瑞泉文苑二期方案变更

设计单位：广州博厦建筑设计研究院有限公司

1#楼一层平面图

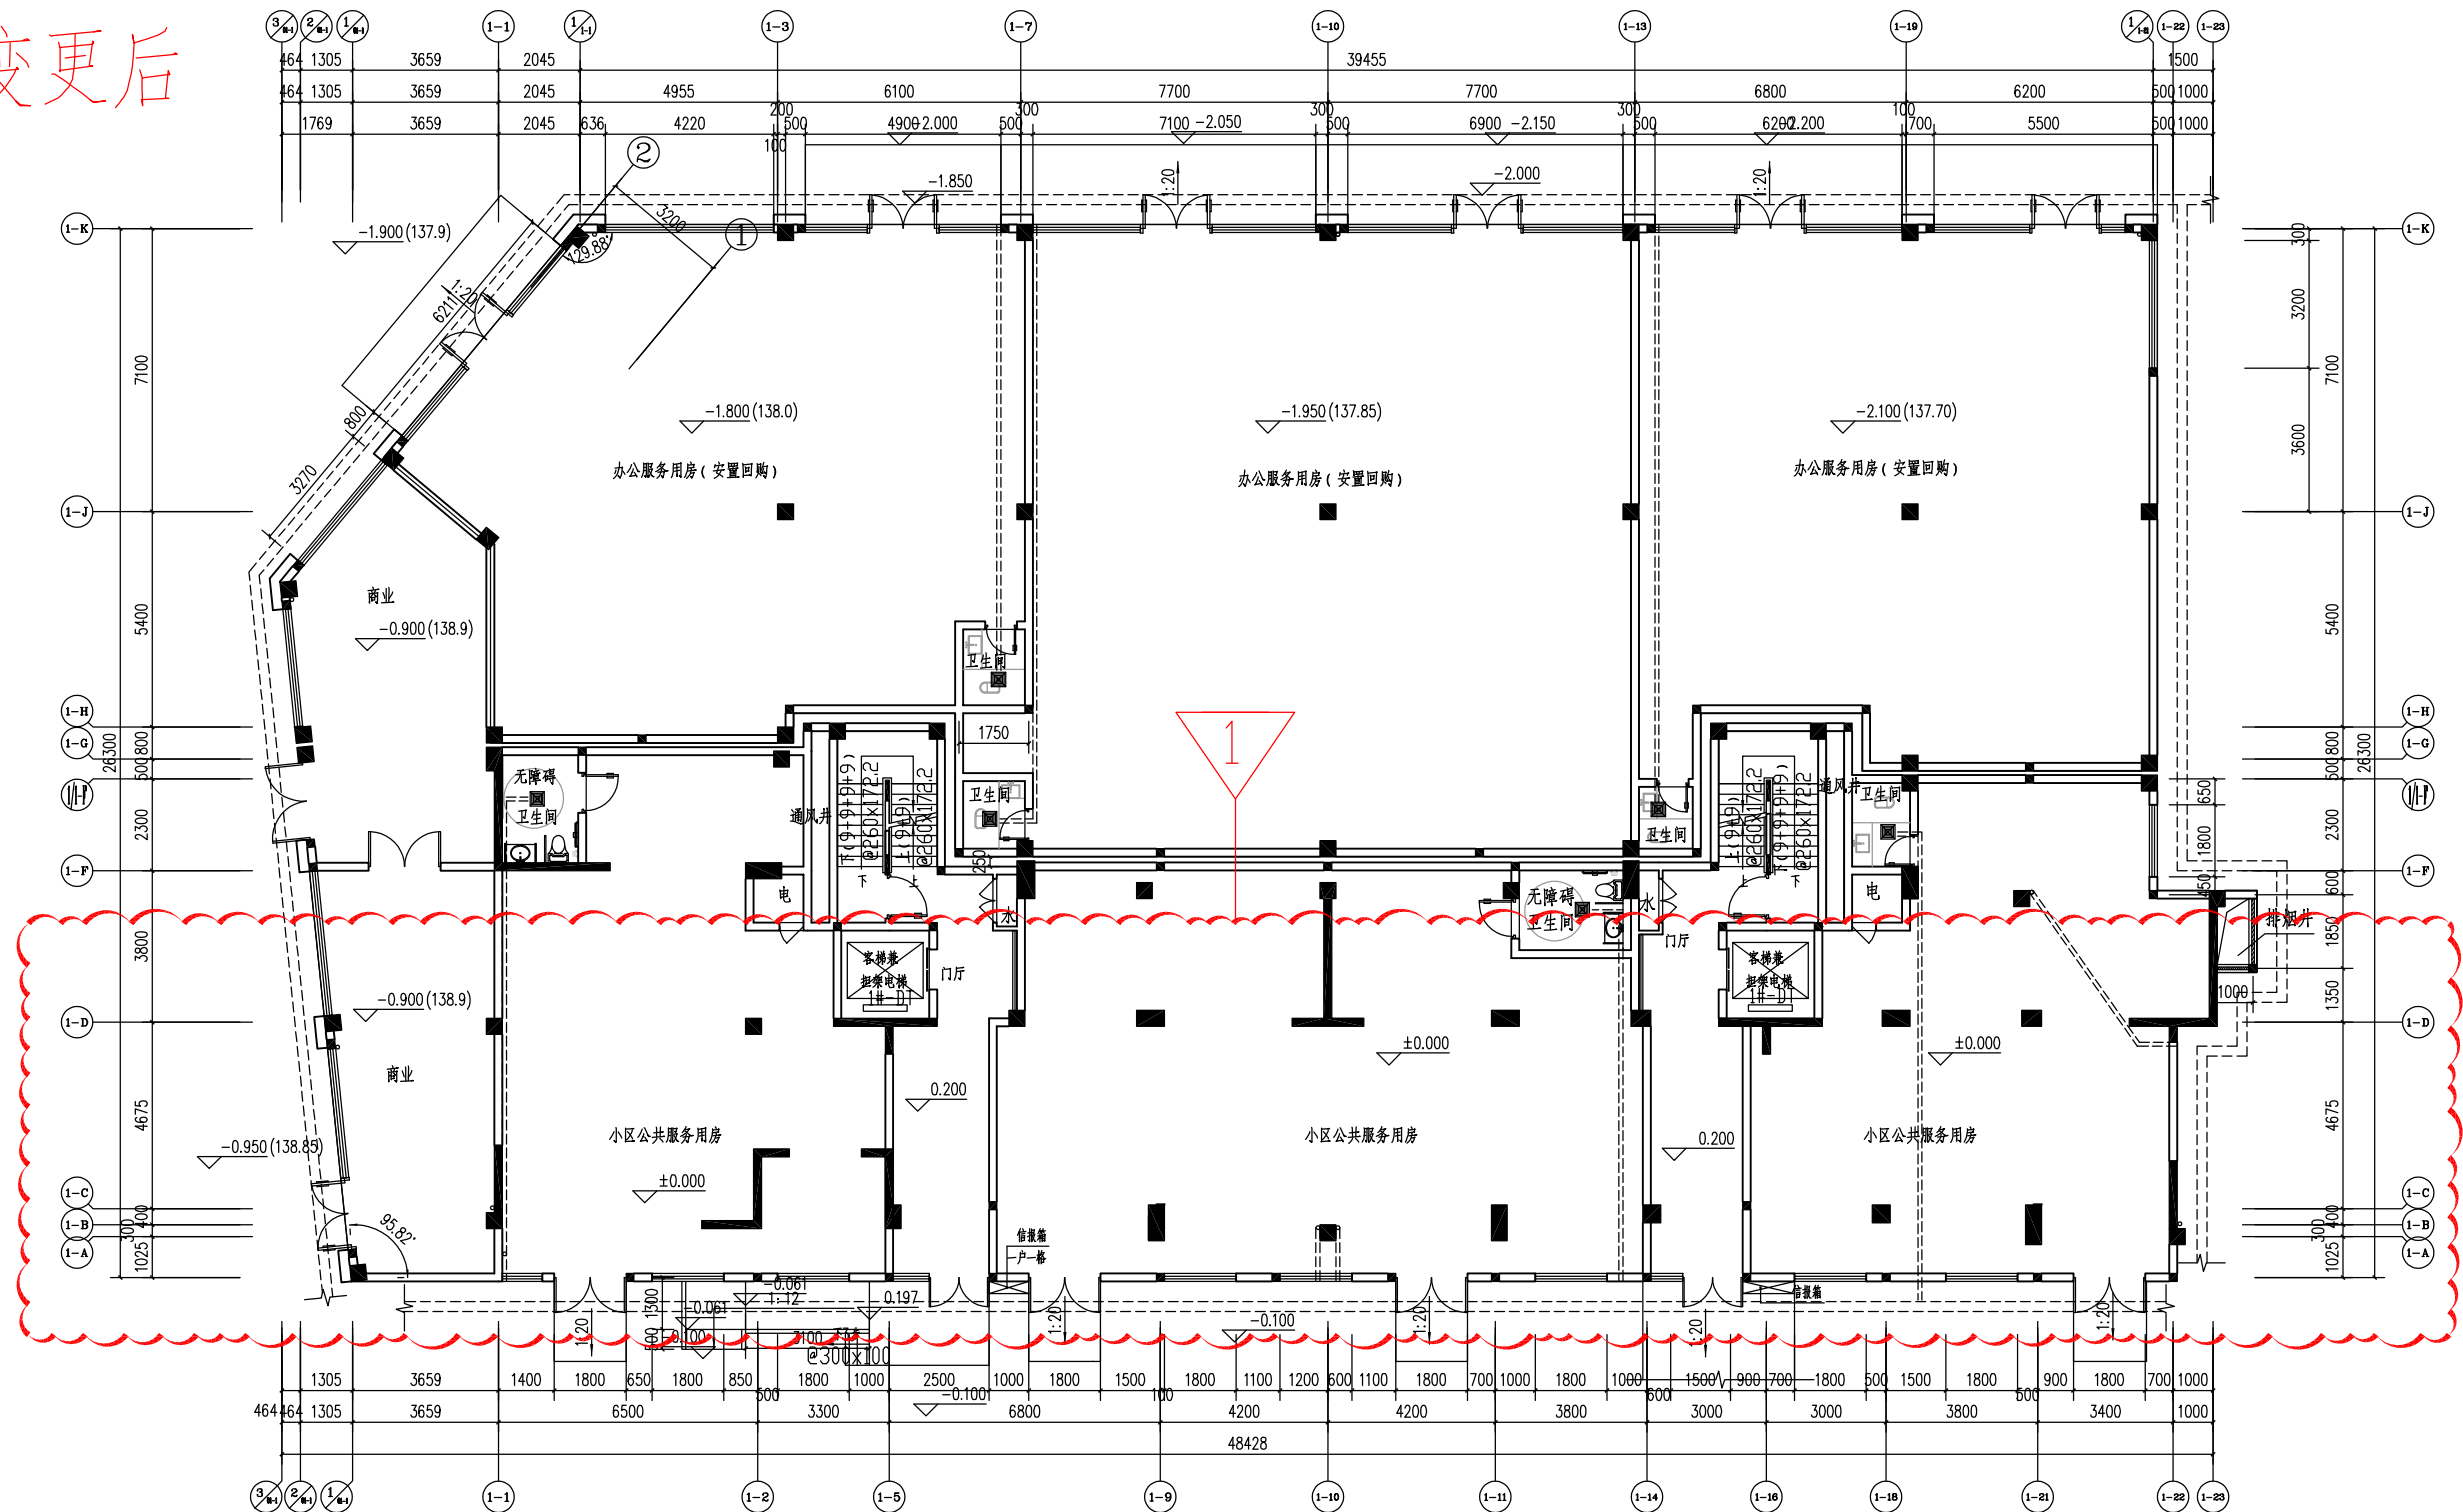
1. 图中①-D~①-B轴交①-B轴柱往下移15mm
图中①/0-①轴交①-D轴增加结构柱

1#楼二层平面图

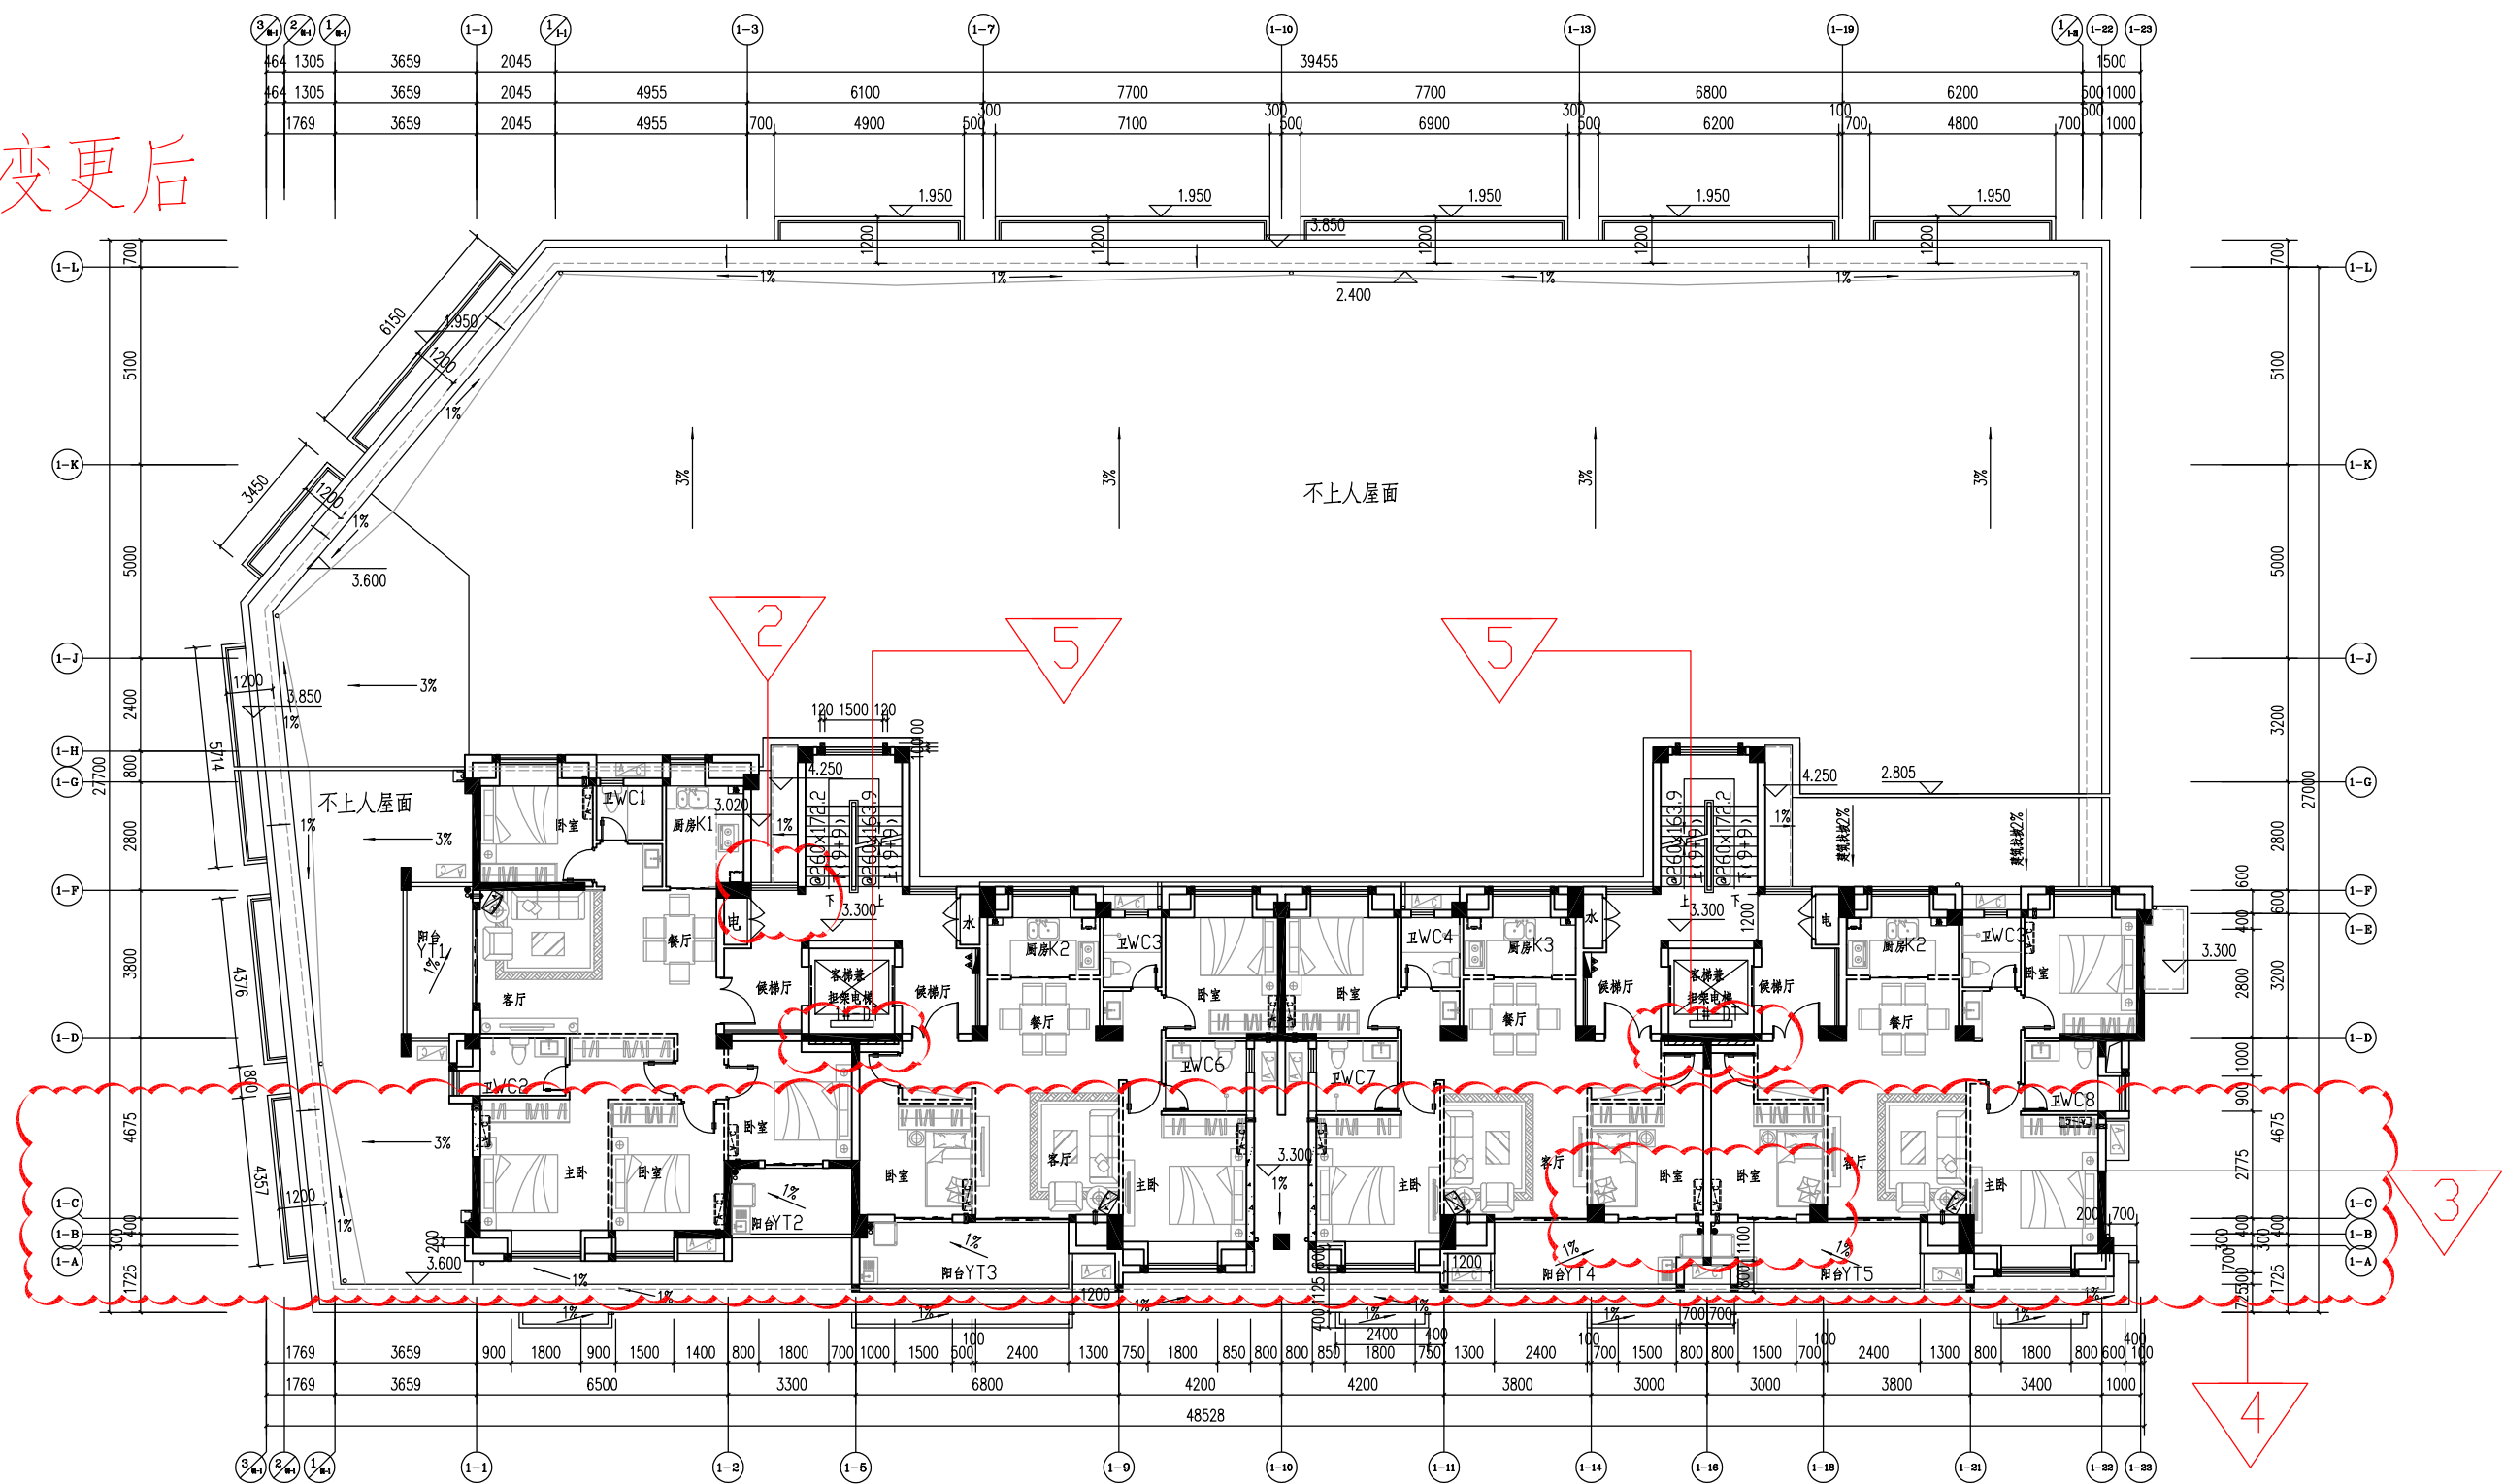
- 图中①~④轴交①-F轴外墙往①-G轴方向移100mm
- 图中①-G轴交①-14轴、①-18轴的柱子往①-D轴方向移250mm与外墙平
- 图中①-A~①-B轴交①-B轴柱往下移15mm,①-D~①-G轴尺寸由4660mm改为4675mm
- 图中①-D轴交①-5轴、①-16轴增设一段电梯隔音墙
